اطلاعیه فنی - تعمیراتی

شماره: ۵۸-۱۳۹۱

عنوان: احتمال خاموش شدن خودرو بر اثر تماس سیم سنسور اکسیژن دوم با اگزوز نوع خودرو: تندر ۹۰

بست دسته سیم روی گیربکس

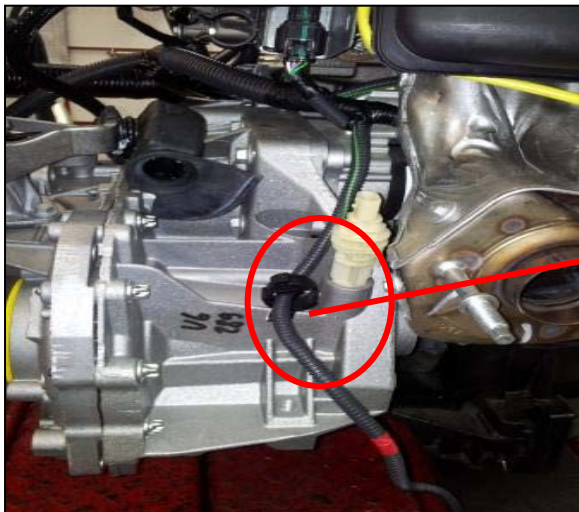
۲- مطابق تصاویر زیر سیم سنسور اکسیژن دوم به وسیله ۳ عدد بست مهار شده است لذا در صورت مراجعه خودرو با سطح آلاینده‌گی EuroIV لازم است وضعیت قرار گرفتن سیم در بست ها بررسی شده و در صورت عدم وجود بست ابتدا کل سیم از لحاظ سوختگی کنترل و در صورت مشاهده سوختگی دسته سیم موتور تعویض گردد و در صورت عدم مشاهده سوختگی فقط نسبت به نصب بست ها به شماره فنی ۰۲۵۲۴۱۲۳ و قرار دادن دسته سیم در آنها اقدام شود.

نمونه ای از آسیب وارد شده به دسته سیم در اثر تماس با آگزوز

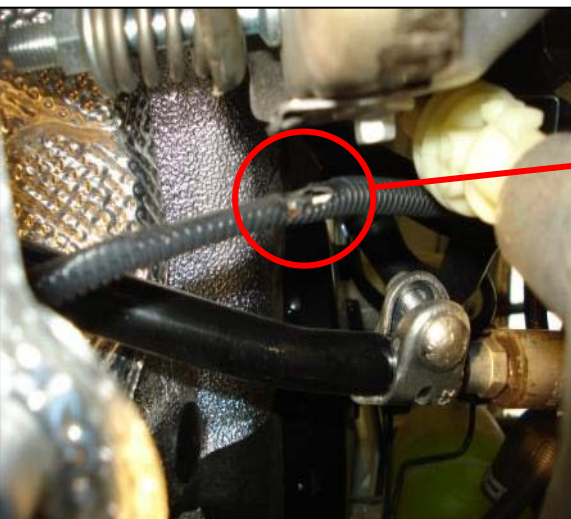
بدینوسیله به اطلاع نمایندگان مجاز پایلوت تندر ۹۰ می رساند با توجه به تغییرات مهندسی انجام شده به واسطه ارتقاء سطح آلاینده‌گی خودروهای تندر ۹۰ از EuroIII به EuroIV و افزودن سنسور اکسیژن دوم بعد از کاتالیست کانورتور، اخیراً مشاهده شده است به دلیل عدم نصب یکی از بست های دسته سیم متصل به سنسور دوم، دسته سیم با اگزوز برخورد کرده و به دلیل حرارت ناشی از اگزوز ذوب شده و موجب اتصال کوتاه و سوختن فیوز ۲۵ آمپر F2 واقع در جعبه فیوز داخل موتور و به طبع آن خاموش شدن خودرو می شود. با توجه به اهمیت موضوع از لحاظ ایمنی خواهشمند است کلیه خودروهای EuroIV که به نمایندگی مراجعه می نمایند مطابق دستورالعمل زیربررسی گردند:

فیوز ۲۵ آمپر واقع در جعبه فیوز داخل محفظه موتور

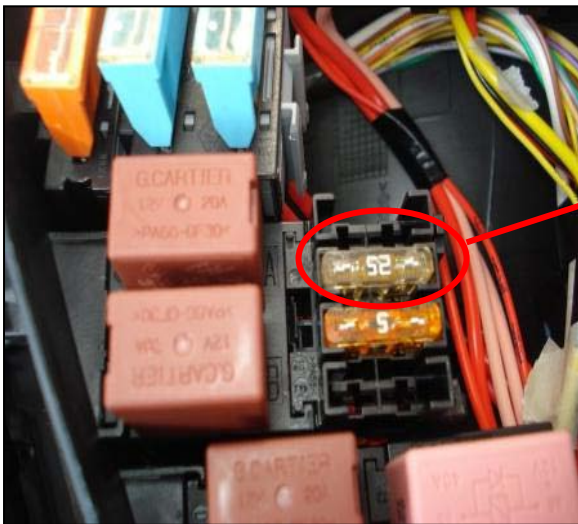
۳- در صورت مراجعه خودرو با ایراد خاموش شدن ناگهانی موتور و روشن نشدن آن و مشاهده سوختن فیوز ۲۵ آمپر جعبه فیوز واقع در محفظه موتور، موارد فوق بهدقت بررسی و نسبت به رفع ایراد خودرو اقدام نمایید.
